改善箇所説明図

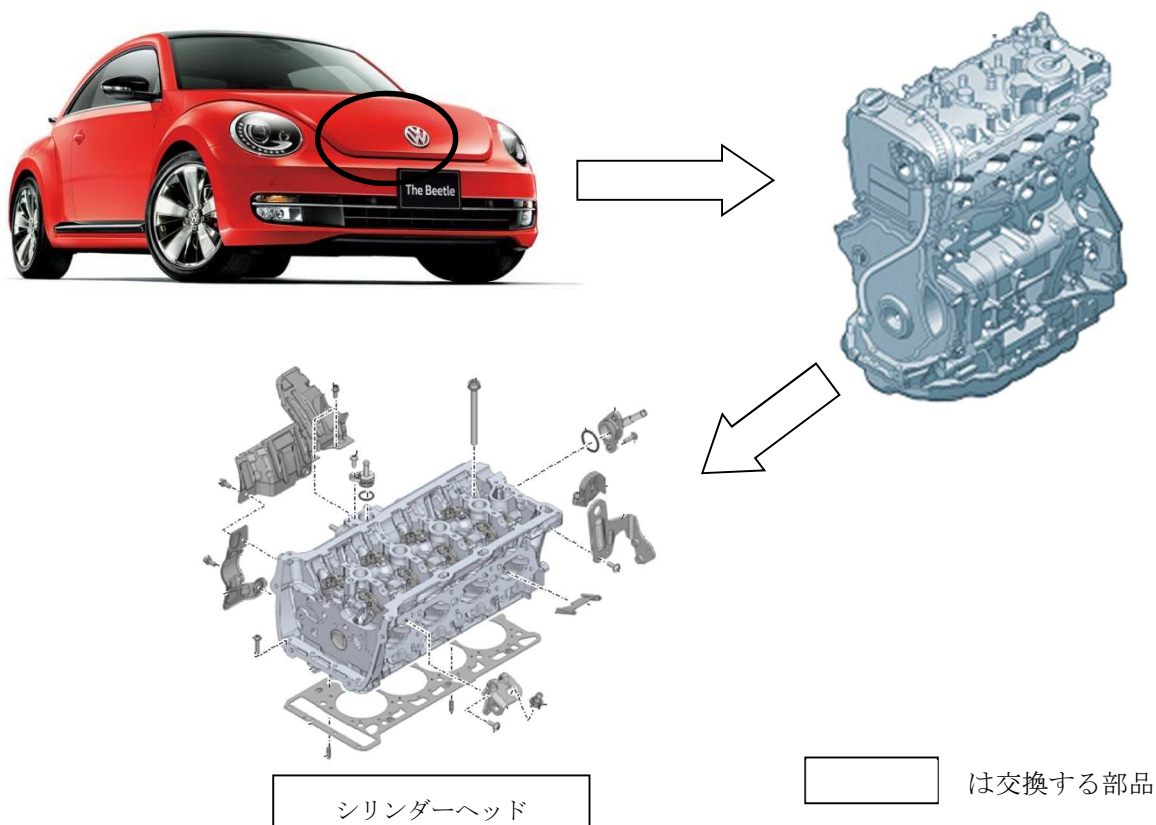
不具合発生箇所

原動機において、シリンダーヘッドの燃料配管取付部の穴開け加工が不適切なため、穴の径が大きいものがある。そのため、ねじ山が正確に加工できず、燃料配管取付ボルトの締付力が低くなり走行振動等によって緩み、そのままの状態で使用を続けると、燃料配管ががたついて燃料が漏れ、最悪の場合、火災に至るおそれがある。

改善の内容

全車両、シリンダーヘッドを良品と交換する。

識別: キャンペーンステッカーに「15F7、日付(西暦・月・日の順)、ワークショップスタンプ」を記入し、スペアタイヤ収納部左側面に貼りつける。
